第39回原子力委員会
資料第2-号

京都大学原子炉実験所の原子炉の設置変更
(研究用原子炉施設の變更)について(諮問)

原子炉設置変更承認申請書

(研究用原子炉施設の変更)

4 9. 使用済燃料室断面

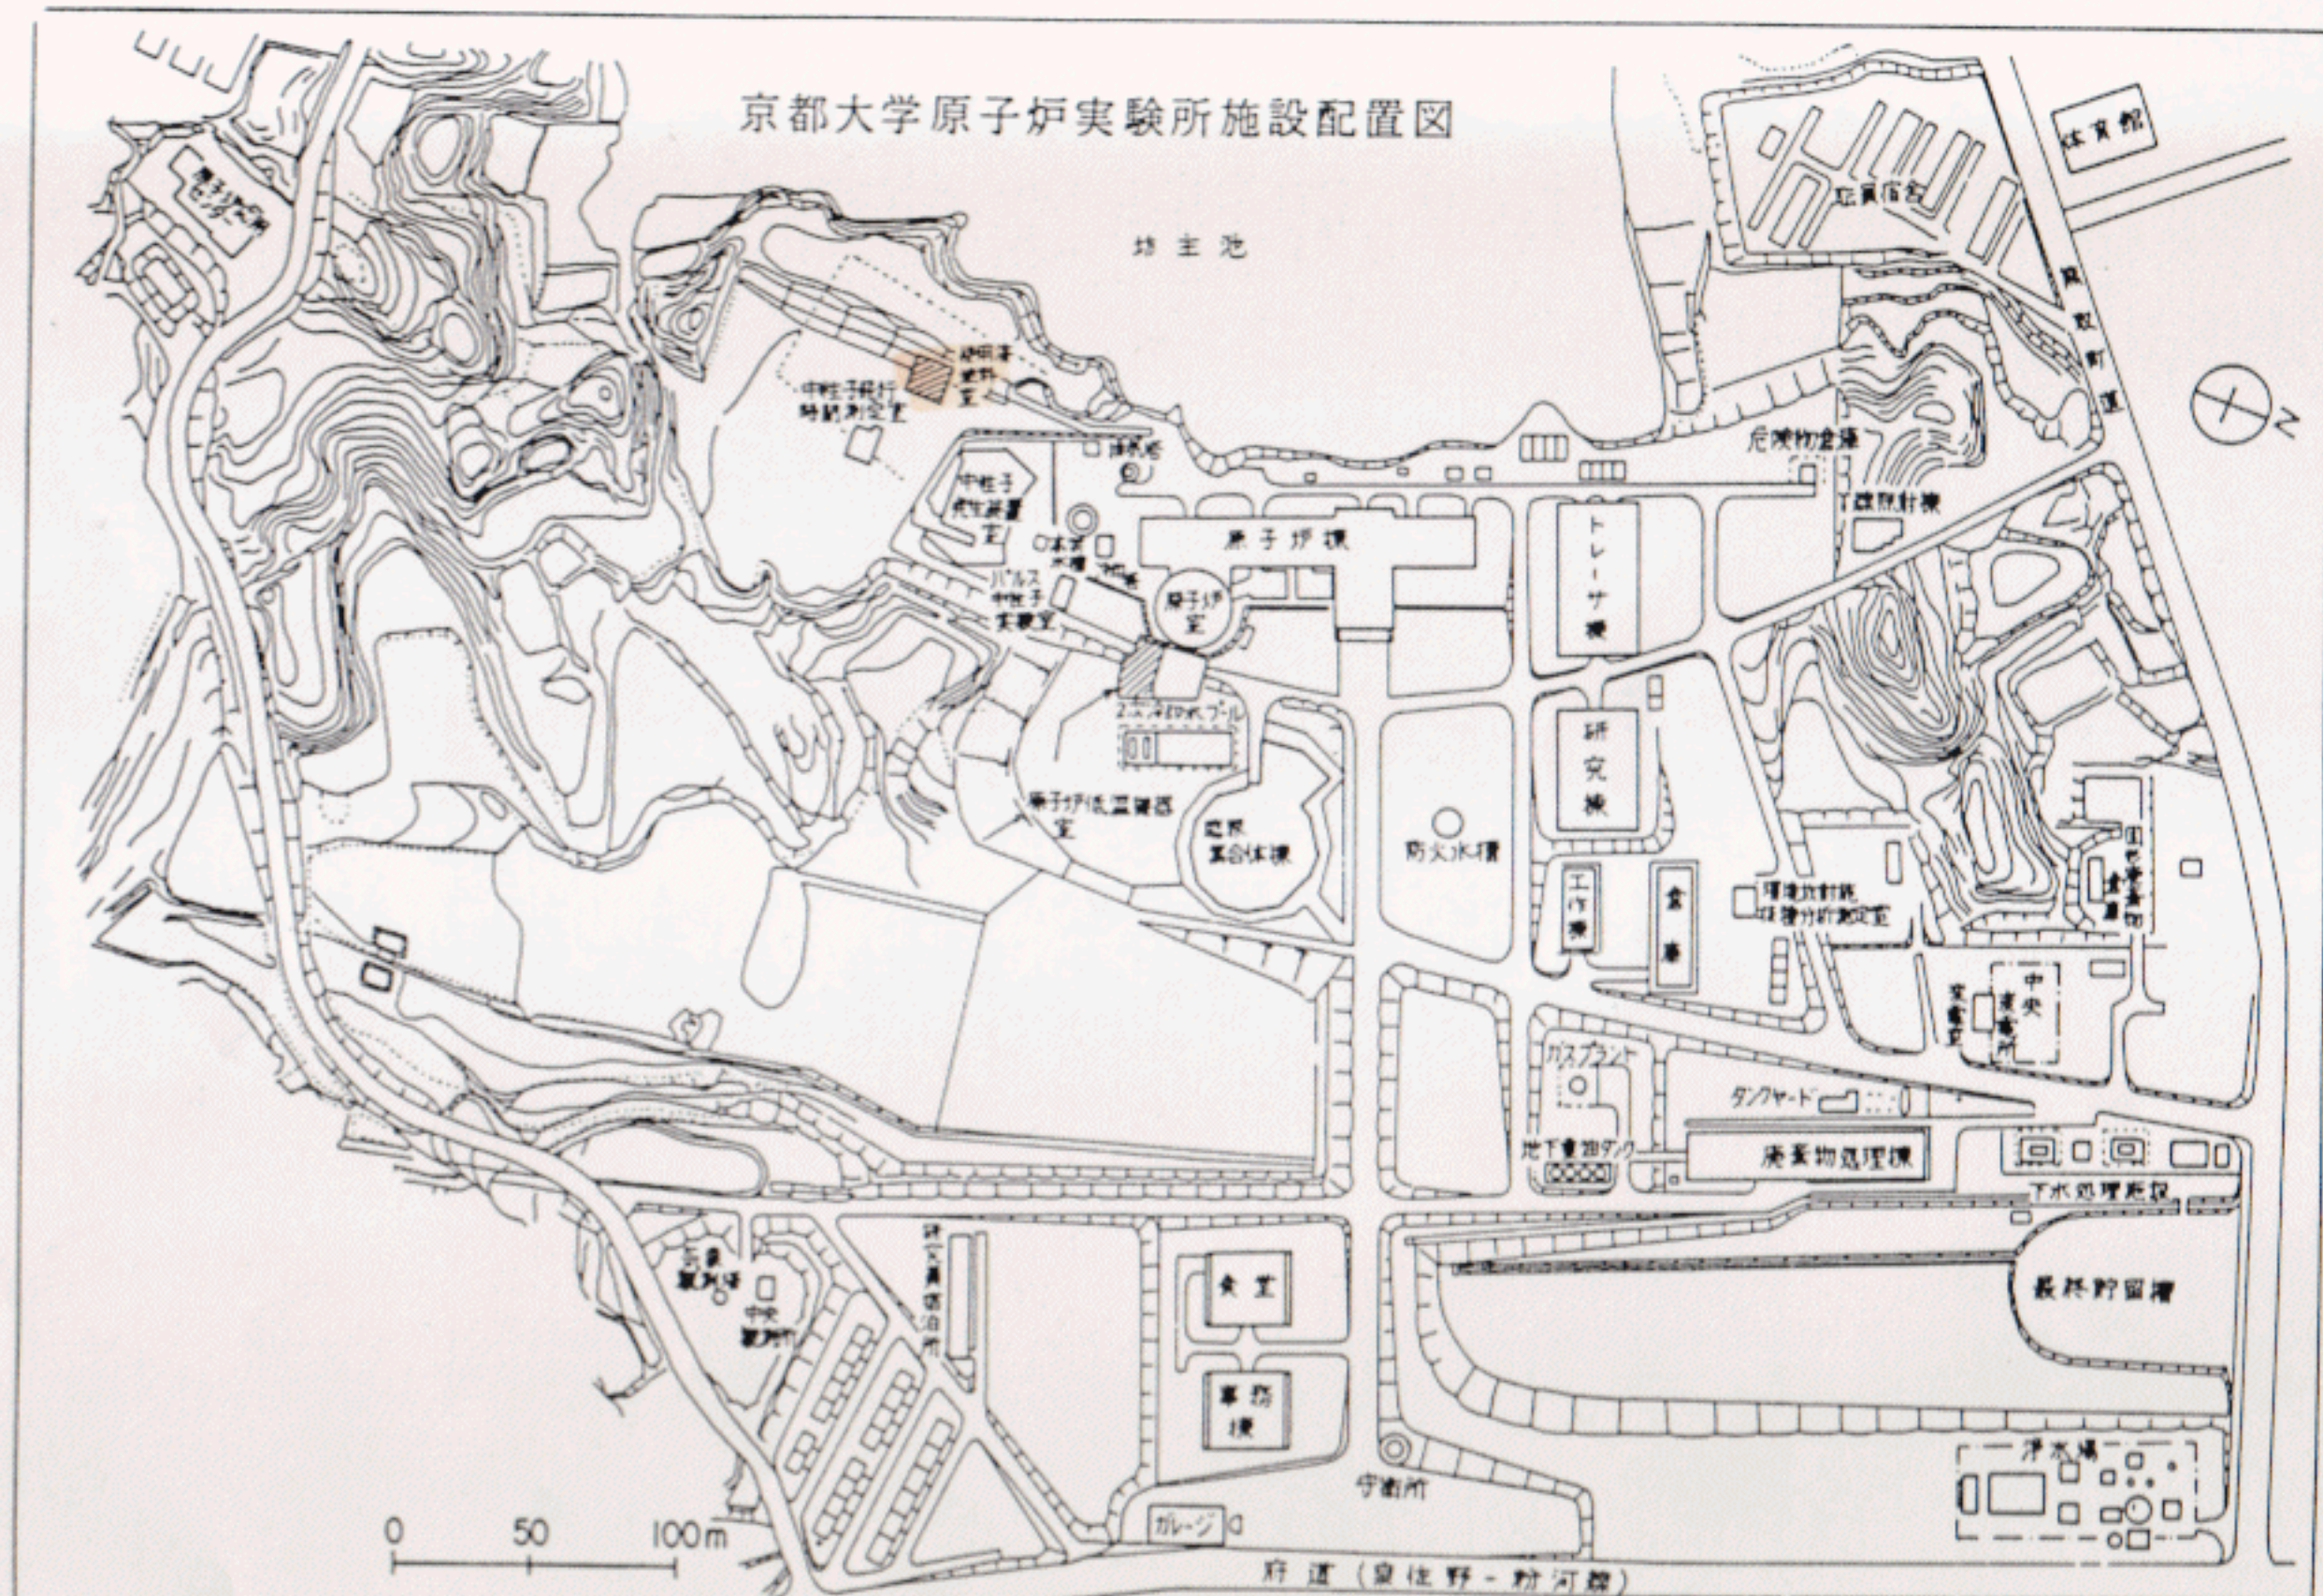
KURの使用済燃料を効率的に米国へ返送するため、最大使用済燃料収納能力30本を有する輸送容器を導入することになったが、当該容器の総重量が約20トンとなり、現有の使用済燃料室の天井走行型クレーンの最大荷重15トンを超えることから、同クレーンを最大荷重22トンのものに変更するためである。

使用済燃料室に22トン/2トンの天井走行型クレーン1基を設け、使用済燃料輸送容器その他機器の取扱いに使用する。クレーンの吊り下げ物の使用済燃料ラック上への落下を防止するため、クレーンのフックがラック上へ行かない構造とする。

使用済燃料室は、独立建家として鉄筋コンクリート造、地上1階、地下1階の構造で、縦約3 m、横約10 m、深さ約7 mのプールを2基有する。プールはステンレス鋼板で内張りする。これらのプールのうち1基を使用済燃料貯蔵用とし、他の1基は使用済燃料の取扱い作業及び利用等に使用する。使用済燃料貯蔵用プールには固定式の使用済燃料ラックを設ける。ラックは燃料要素を垂直に2列に長く並べる構造である。貯蔵用プールの最大貯蔵能力は燃料要素数で300本である。使用済燃料室に22トン/2トンの天井走行型クレーン1基を設ける。
